AVVISO URGENTE PER LA SICUREZZA NEL SITO

GE HealthCare Rif. N. 32089

Oggetto: Potenziale non corretto funzionamento del sistema di chiusura secondario su alcune pareti di Giraffe OmniBed e Giraffe OmniBed Carestation.

Figura 1: Pareti con chiusure a nord-est (NE) e a nord-ovest (NW)

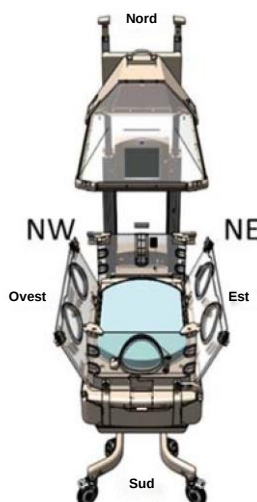
GE HealthCare è venuta a conoscenza della possibilità che una tipologia errata di chiusura secondaria possa essere stata installata sulle pareti dei lati nord-est (NE) e/o nord-ovest (NW) di alcuni dispositivi Giraffe OmniBed e Giraffe OmniBed Carestation (si veda la figura 1).

Nei dispositivi in cui è stato installato un tipo di chiusura secondaria errato, la parete nord potrebbe sganciarsi quando si solleva il tettuccio. Tuttavia, il dispositivo è progettato in modo che i pannelli rimangano chiusi e funzionino come previsto, anche se solo le chiusure primarie sull'estremità sud sono correttamente innestate.

Ispezionare le pareti del dispositivo come indicato nell'**Appendice A**. Se il dispositivo presenta le chiusure corrette, continuare l'utilizzo. Se il dispositivo non possiede le chiusure corrette, seguire le istruzioni dell'Appendice A prima dell'uso clinico.

GE HealthCare sostituirà gratuitamente tutte le chiusure interessate.

Figura 2: Posizione della chiusura di sicurezza delle pareti nord e laterali

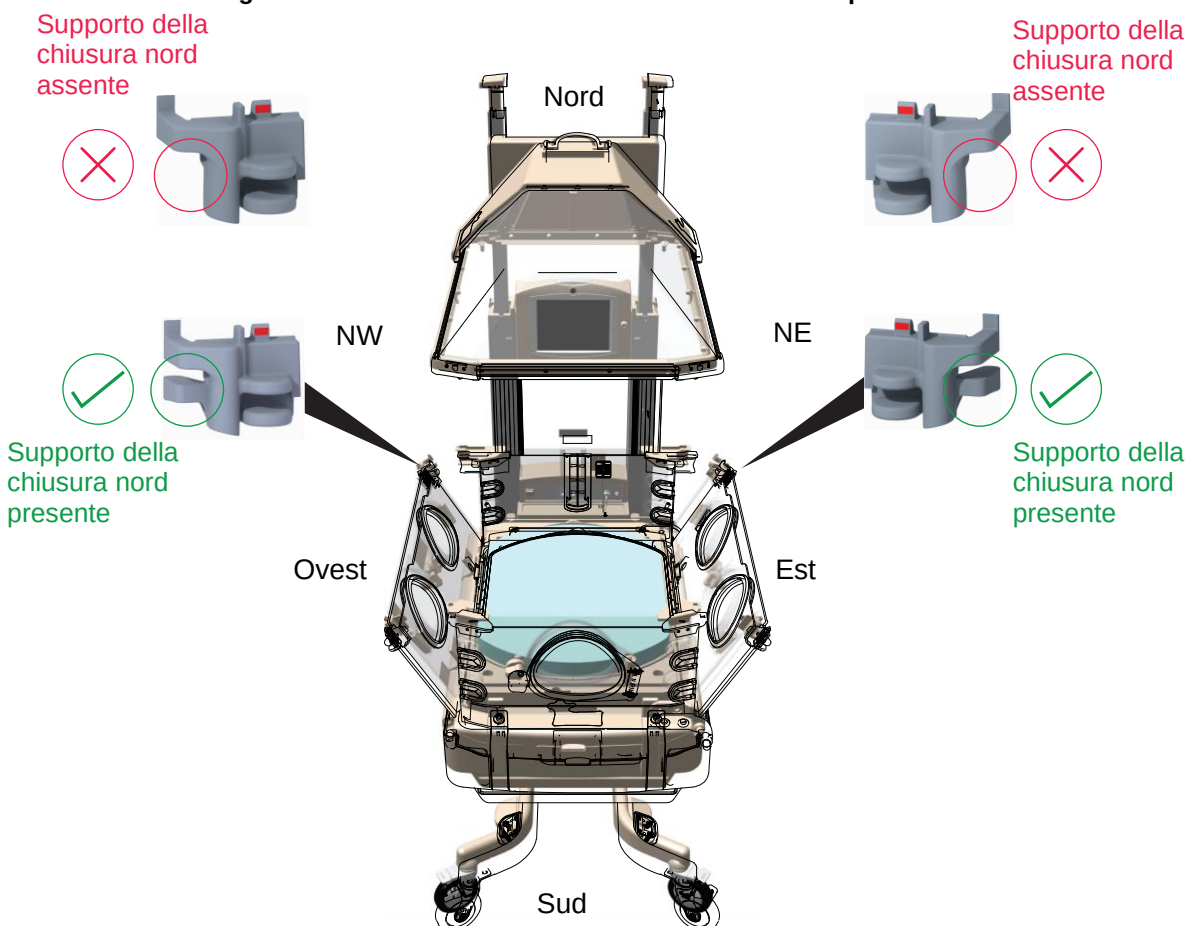
1. Ispezionare visivamente i meccanismi di chiusura delle pareti lato NW e NE del letto su tutti i dispositivi Giraffe OmniBed e le Giraffe OmniBed Carestations per verificare che siano presenti le chiusure corrette (vedere Figura 2).

2. Se viene identificata una chiusura errata, smettere immediatamente di utilizzare il dispositivo.
3. Ispezionare tutti i pannelli e le parti di ricambio presenti presso la struttura con i codici prodotto elencati di seguito, come indicato nella Figura 2, per verificare che siano presenti le chiusure corrette. Smettere immediatamente di utilizzare tutti le pareti di ricambio con chiusure errate.

5. Anandic vi contatterà per organizzare la spedizione dei dispositivi di chiusura di ricambio, che saranno forniti gratuitamente.
6. Una volta ricevuti i dispositivi di chiusura corretti, sostituirli e smaltire le chiusure errate.
